Comune di Verona

PUA N. 7190402 denominato " Cercola "

OGGETTO : Verbale conferenza dei servizi per l'esame contestuale dei vari interessi pubblici coinvolti nel procedimento relativo all'approvazione del PUA n. 7190404 denominato " Cercola " in del progetto e del Progetto Preliminare dell'Opera a Contributo di sostenibilità costituita dal Parcheggio Scambiatore compresa la viabilità di accesso sull'area sita in località San Michele Extra, quartiere Madonna di Campagna via Monte Bianco - Verona.

Fig 1 — Tratto di interferenza del PUA con la linea AV/AC Verona Montebello Vicentino

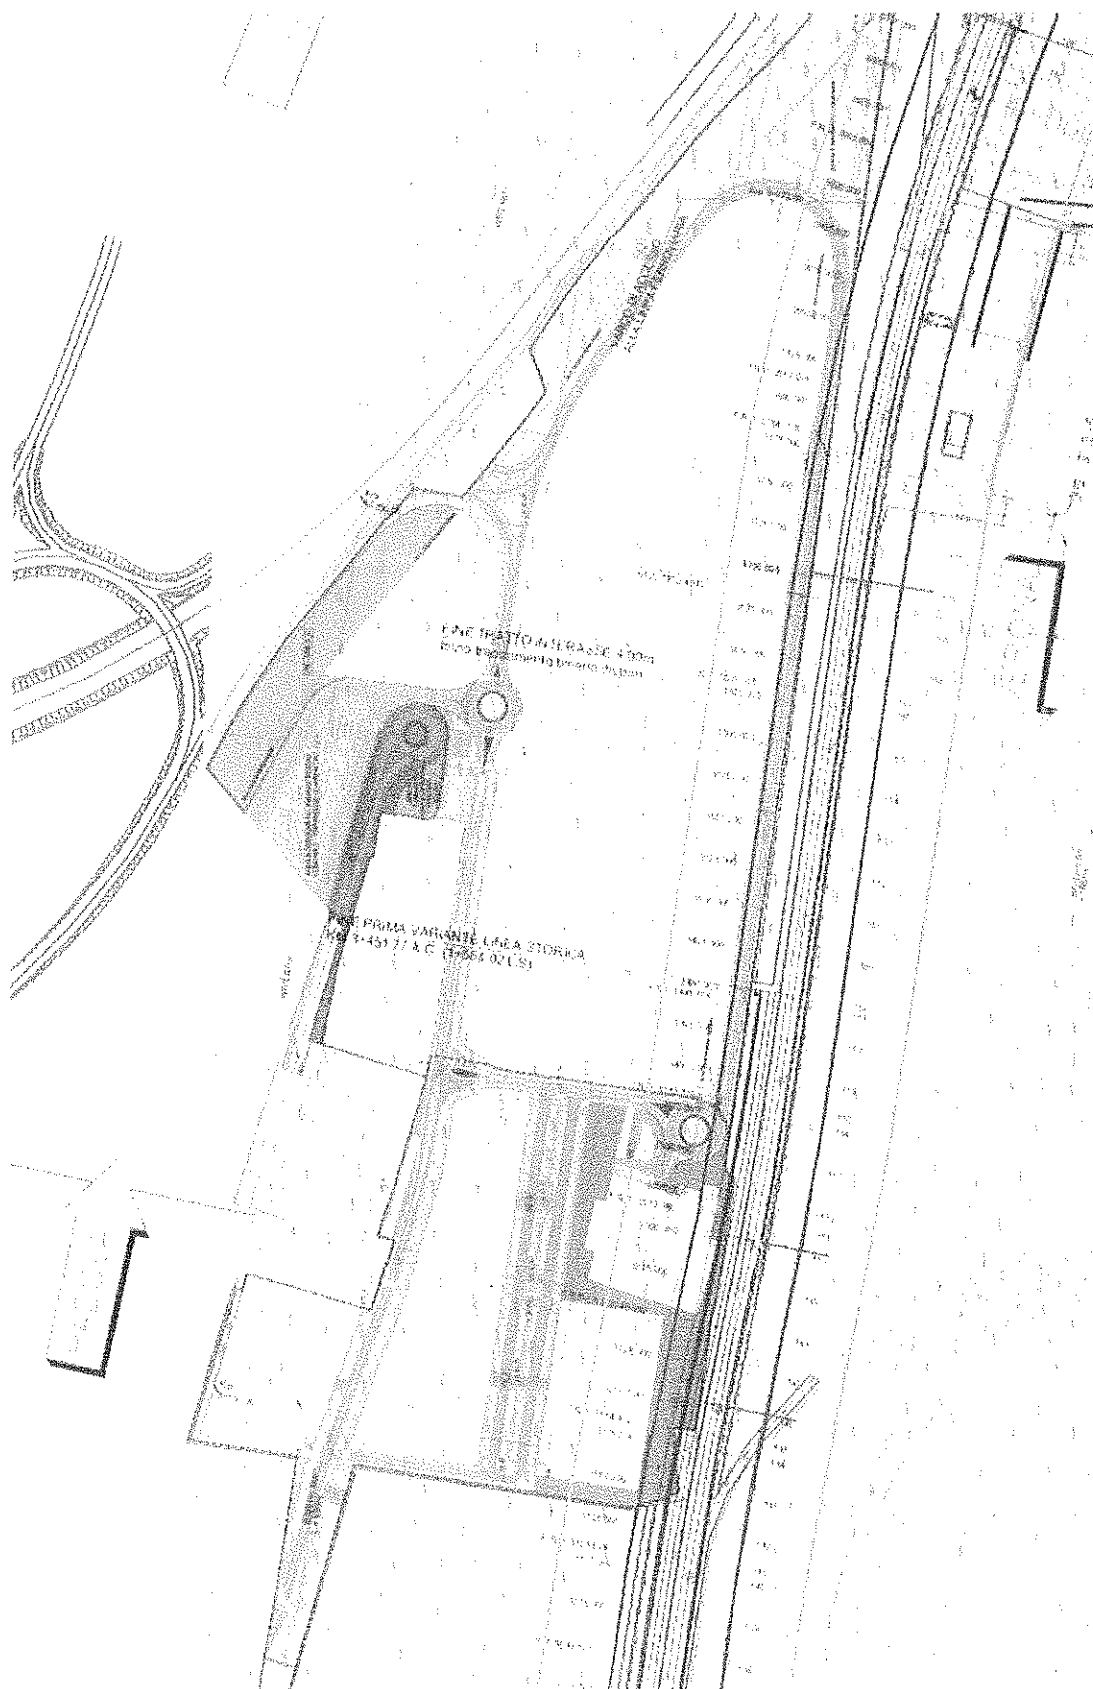
- nel PUA è previsto il recupero del fabbricato rurale della "corte Cercola" (denominata UMI B_4) per un suo utilizzo residenziale/terziario con recupero delle strutture esistenti: la previsione non tiene conto della fascia di rispetto ferroviaria dei 30 e non è compatibile con il progetto AV/AC dove è invece prevista la demolizione dell'edificio (fatiscente ed in rovina - vedasi demolizione opera n .46 "planimetria delle demolizioni") in quanto interferente con la nuova sede ferroviaria della linea storica, prevista in variante, e la realizzazione del prolungamento di via A. Salieri prevista in stretto affiancamento alla linea storica.

- Il progetto del Comparto 1 deve prevedere la compatibilità tra il bacino di laminazione e lo scarico idraulico ferroviario (in termini planoaltimetrici e di recapito finale)
- L'attuazione del progetto del Comparto 1 necessita di preventiva sottoscrizione di un accordo/convenzione per consentire una servitù di passo lungo la strada perimetrale ai veicoli RFI addetti alla manutenzione/sicurezza della linea.
- Risulta necessario ribadire in sede di accordo/convenzione il mantenimento del vincolo di fascia di rispetto

Per maggior comprensione di quanto indicato, di seguito si allegano le figure esplicative.
